# ADDENDUM GEACTUALISEERDE PROJECTONDERZOEKSNOTA N.A.V. DE TUSSENNOTA “STEVIN”

## VAN HET COMPLEX PROJECT VERBETERING VAN DE NAUTISCHE TOEGANKELIJKHEID TOT DE (ACHTER)HAVEN VAN ZEEBRUGGE

VERSIE 1.0 – 20 JULI 2021

## Geïntegreerd onderzoek: tussennota

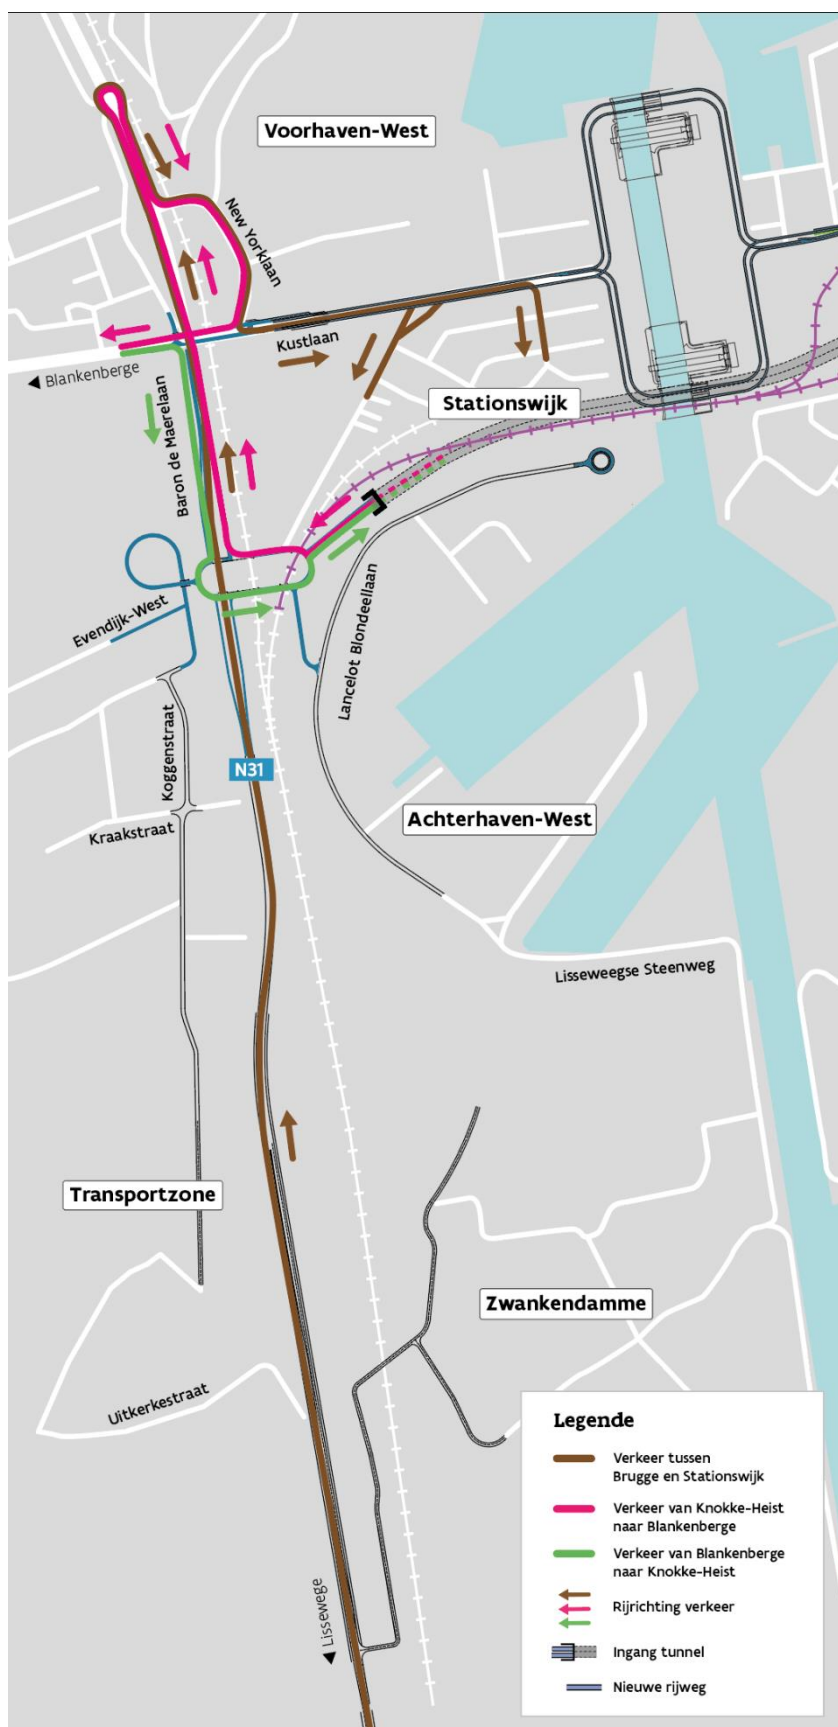
Bij de technische uitwerking van de westelijke ontsluiting ovonde, waarbij de N31 op het maaiveld doorloopt en alle andere aantakkingen via de verlaagde ovonde worden afgewikkeld, is vastgesteld dat voor het verkeer richting noorden de turbulentielengte<sup>1</sup> richting het complex New Yorklaan te kort is. Het betreft de afstand tussen het punt van samenvoeging van het nieuwe ontwerp en de bestaande uitvoering naar de New Yorklaan. De afstand tussen beide punten is ca. 170 meter (zie onderstaande figuur), terwijl deze afstand conform de richtlijnen van de CROW<sup>2</sup> hoger moet zijn, meer bepaald 325 meter voor een weg aan 70 km/u en 225 m voor een weg aan 50 km/u. Dit wordt hieronder verder geduid aan de hand van tabel 6.4 uit CROW – Handboek wegontwerp 2013 Regionale stroomwegen.

Het is uit het oogpunt van een soepele verkeersafwikkeling niet wenselijk dat turbulentiezones van twee convergentie-punten elkaar overlappen. Bij andere opeenvolgingen van discontinuïteiten mogen de turbulentiezones elkaar voor maximaal 50 procent overlappen. Om de minimale lengte van een wegvak tussen twee discontinuïteiten te kunnen bepalen, moeten dus twee turbulentieafstanden worden gecombineerd.

Dit geval betreft een opeenvolging van een convergentiepunt (samenvoeging) en een divergentiepunt (uitvoeging). De benodigde turbulentieafstand bedraagt dus de halve som van de individuele turbulentieafstanden. Voor 50 km/u worden volgende waarden bekomen:

- stroomafwaarts samenvoeging: 150 m
- stroomopwaarts van uitvoeging: 300 m
- halve som: 225 m

Voor 70 km/u dienen de tabelwaarden geïnterpoleerd te worden:

- stroomafwaarts samenvoeging: 217 m
- stroomopwaarts van uitvoeging: 433 m
- halve som: 325 m

Het gevolg van bovenvermelde is dat het noordwaarts verkeer komende van de ovonde en komende vanuit Brugge over de N31 niet rechtstreeks kan ontsluiten via de New Yorklaan, maar moet omrijden via de meer noordelijke rotonde, zoals op onderstaande figuur wordt aangeduid.

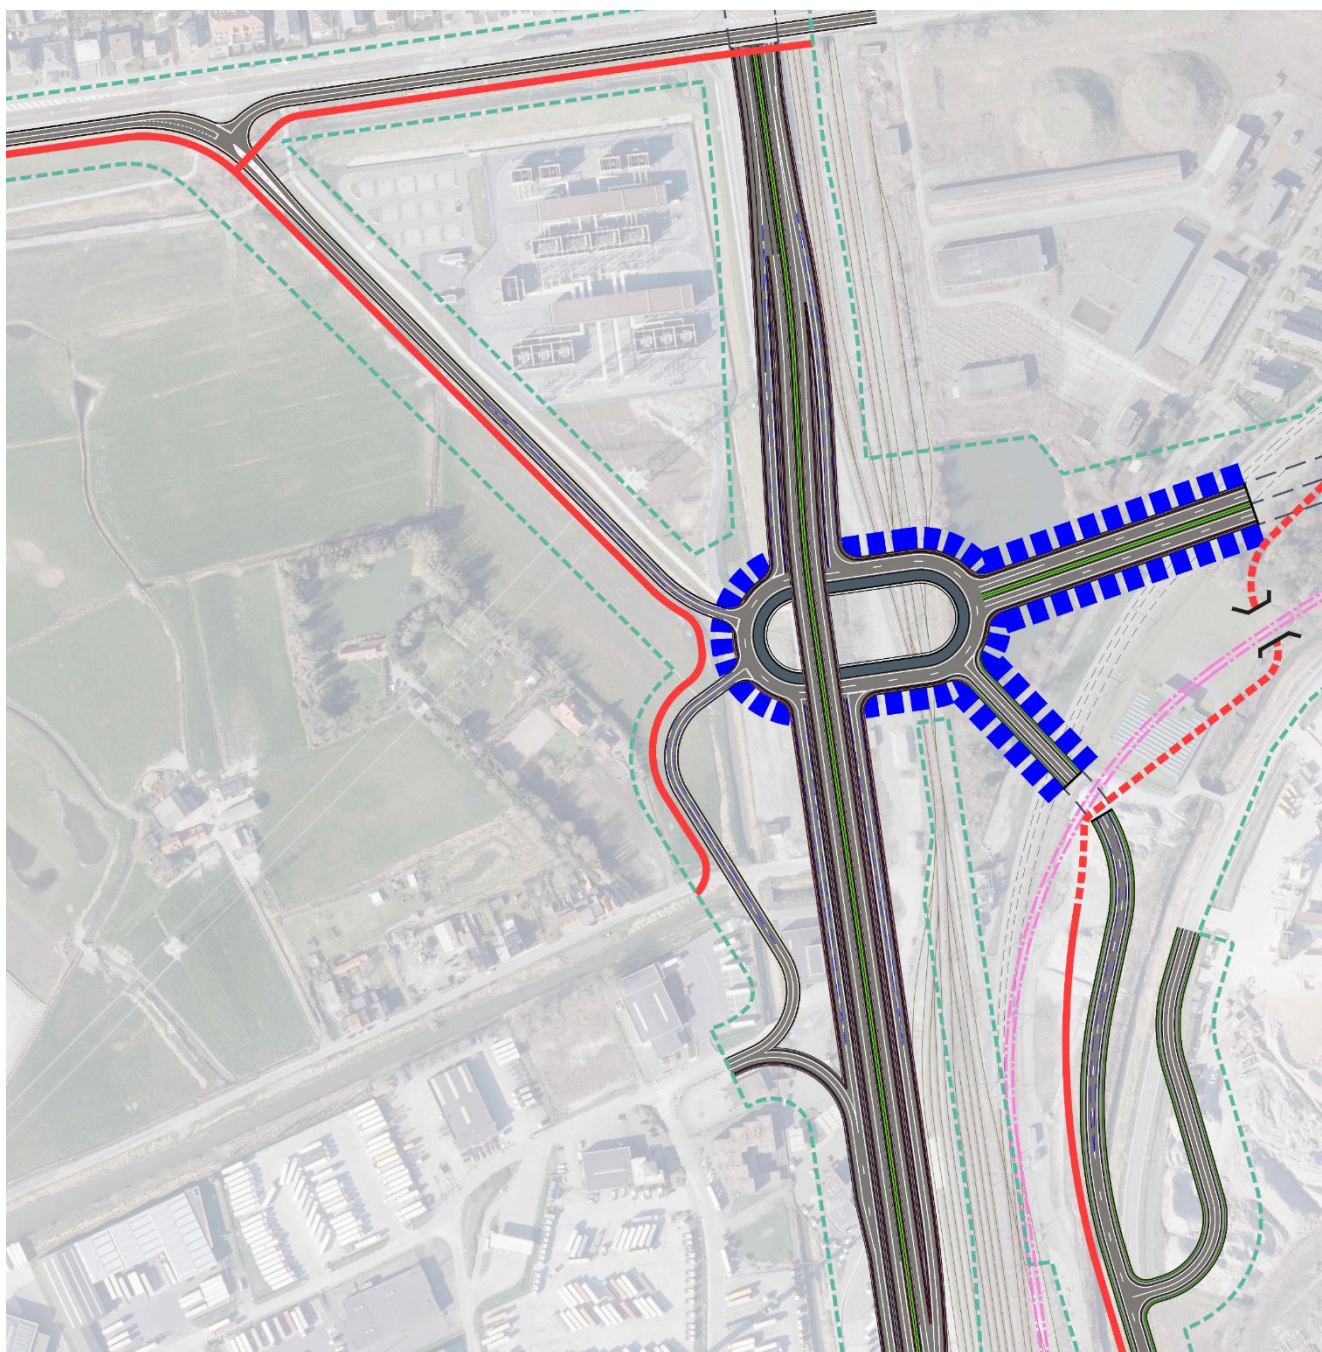
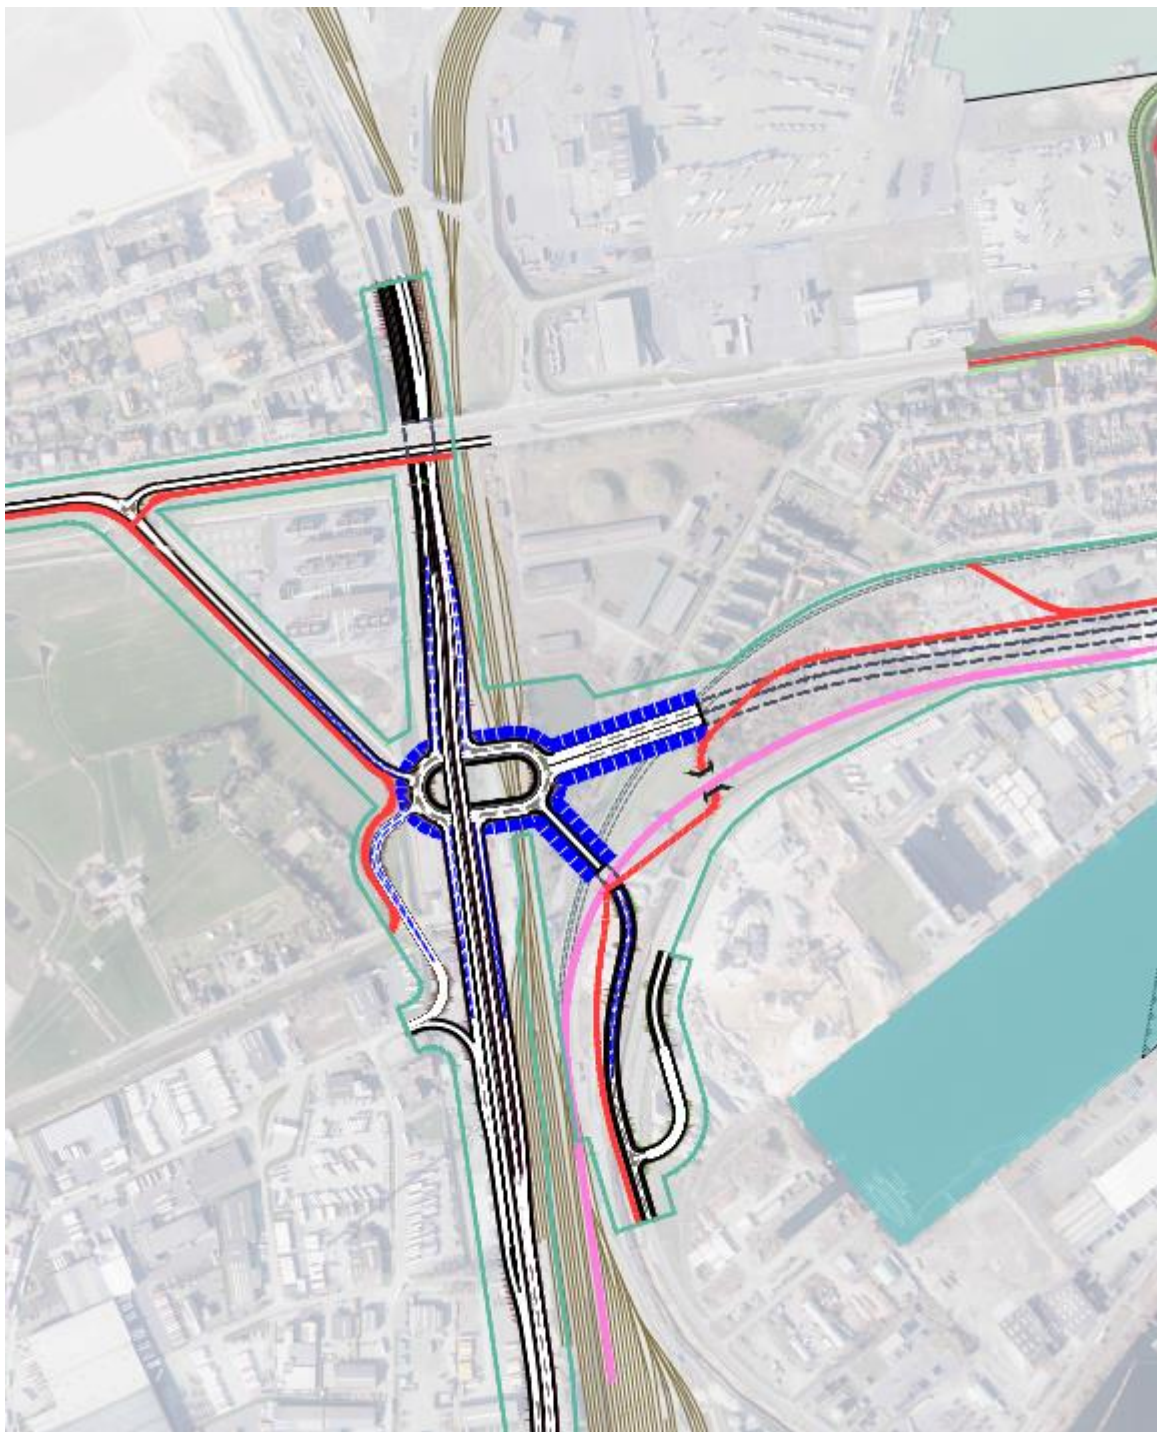
Om bovenvermelde redenen is gezocht naar een verbeterde aansluiting voor het doorgaande verkeer oost-west, ook gezien de NX is voorzien om dit verkeer af te wikkelen. De optimalisatie die via deze tussennota wordt voorgesteld is een ontsluiting van de ovonde van en naar de N34 via een schuine doorsteek langs de site Stevin; aan de rand van de Oudemaarspolder.

Deze verkeerskundige optimalisatie heeft een relevante ruimtelijke impact, aanvullend op het beschreven basialternatief uit de geactualiseerde projectonderzoeksnota (ovonde op -1). Deze tak met 1 rijstrook in de beide richtingen zal rechtstreeks aantakken op de ovonde. Op de N34 zal het doorgaand verkeer geleid worden via deze nieuwe tak naar de ovonde en is de afslag naar Zeebrugge Dorp ondergeschikt. Een bijkomende voordeel van deze optimalisatie is het verdwijnen van de bestaande tak die de N34 verbindt richting de N31 (ter hoogte van de bestaande brug over de N31) waardoor de infrastructuur beter inpasbaar is tussen de site Stevin en de sporen. Deze optimalisatie zorgt er ook voor dat er voor het kustverkeer als het ware een omleidingsroute omheen Zeebrugge wordt voorzien.

Mobiliteitsgewijs zal de voorgestelde aansluiting zorgen voor een eenduidige verbinding met de Kustlaan waarbij de weg van en naar de Kustlaan via hetzelfde tracé verlopen, de omrijfactor aanzienlijk gereduceerd wordt en het havenverkeer (komende voorhaven West) van het kustverkeer gescheiden wordt. De introductie van het kruispunt op de Kustlaan zal zorgen voor een leesbare en directe aansluiting van en naar de Nx waardoor doorgaand verkeer sneller de Kustlaan zal verlaten. In dit geval wordt de Kustlaan richting Zeebrugge een afslaanende tak. Dit wordt op onderstaande figuur geduid.

Rekening houdend met de tussentijdse resultaten van het verkeersmodel wordt een bijkomende bypass voorzien voor de ontsluiting van de transportzone (TTZ) richting N31 Brugge (zie onderstaande figuur). Dit gezien de tussentijdse cijfers bevestigd hebben dat 2/3 van het verkeer komende van de transportzone (TTZ) deze beweging zal maken.

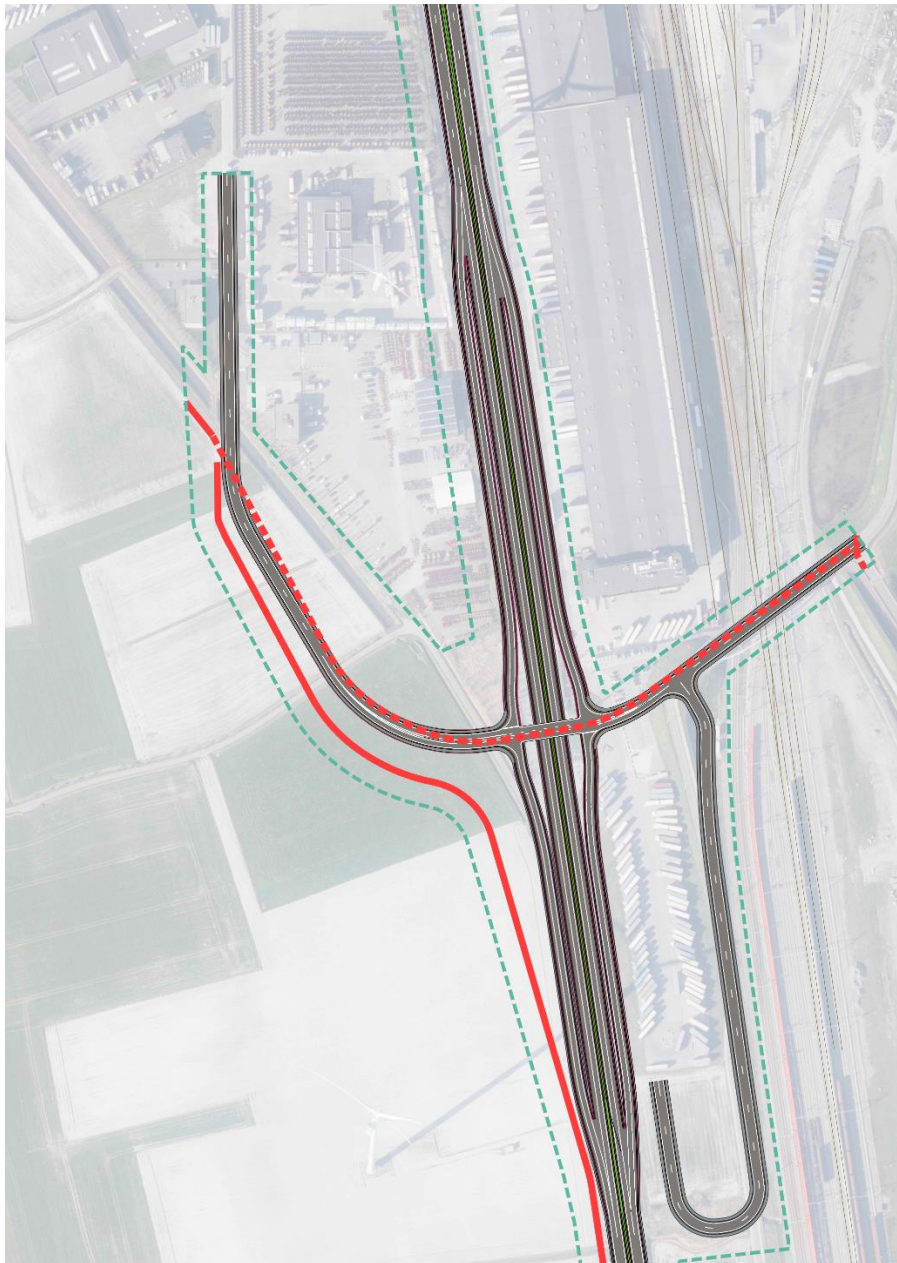
Een andere oplossingsmogelijkheid of extra ontsluiting van de Transportzone richting Brugge kan gerealiseerd worden via een Hollands complex op de N31 in Zwankendamme. Deze extra ontsluiting is op basis van de resultaten van het verkeersmodel niet noodzakelijk. De ontsluiting via een by-pass sluit ruimtelijk gezien beter aan bij de rotonde en zorgt voor een goede afwikkeling van het verkeer zonder dat er een overbelasting van de kruispunten ontstaat. In een verdere ombouw van de N31 tot primaire weg I kan een bijkomende ontsluiting via een Hollands complex te Zwankendamme overwogen worden, maar deze aansluiting is niet noodzakelijk

op basis van de resultaten van het verkeersmodel. Deze aansluiting, in combinatie met de tak evenwijdig met de Stevin site, maakt bijgevolg geen deel uit van het complex project Nieuwe sluis Zeebrugge.
